**Avis de la mission régionale
d'autorité environnementale
Centre-Val de Loire
sur le projet d'extension pour l'exploitation d'une carrière
par la société SEMC sur le territoire de la commune de
Hanches (28)
Autorisation environnementale**

n°2021-3332

*Illustration : localisation des points de mesure
(Source : étude acoustique en annexe de l'étude d'impact, pages 9 et 11)*

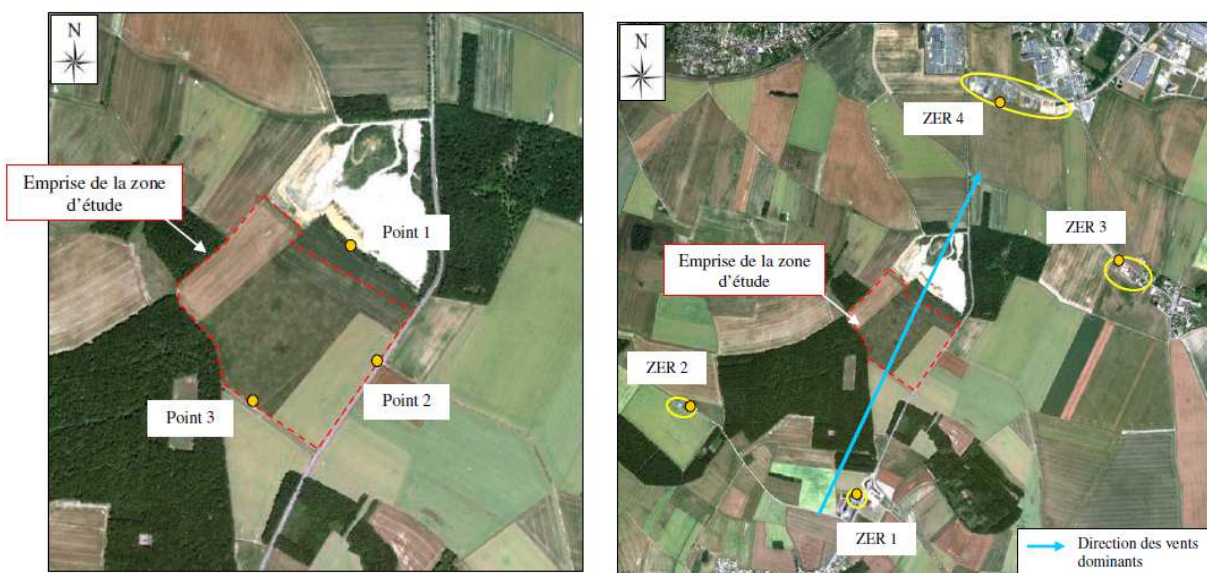
Il est à noter que dans le dossier, la détection de tonalités marquées n'a pas été développée contrairement à la réglementation et alors que l'exploitation fait intervenir des engins particulièrement bruyants (scalpeur/cribleur notamment)⁸.

L'autorité environnementale recommande que l'exploitant complète l'état initial relatif au bruit par une détection de tonalités marquées.
